监 理 通 知 单

工程名称：江苏董氏新能源有限公司 1944KW 分布式光伏发电项目 编号：ZHJL-TZD-002

事由：关于螺栓紧固问题

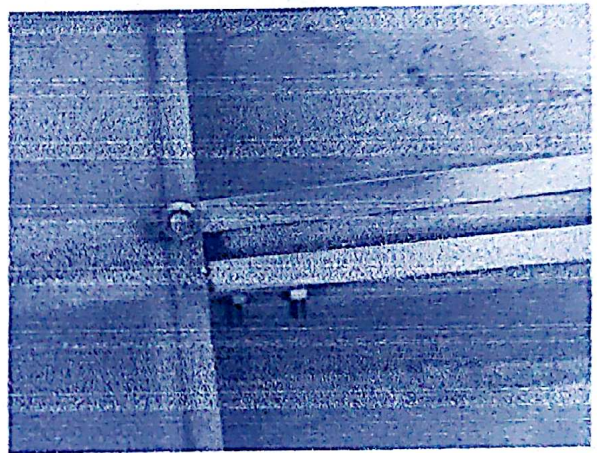
- 1、现场发现 3#屋面部分桥架内使用自攻钉进行固定，业主要求现场桥架固定使用螺栓螺母固定，并且严禁使用自攻钉固定，现要求贵司进行整改，将自攻钉去除，使用螺栓螺母固定。详见附图。

现要求你单位限期三天内整改完，整改后报监理验收合格后，在进行下道工序施工。
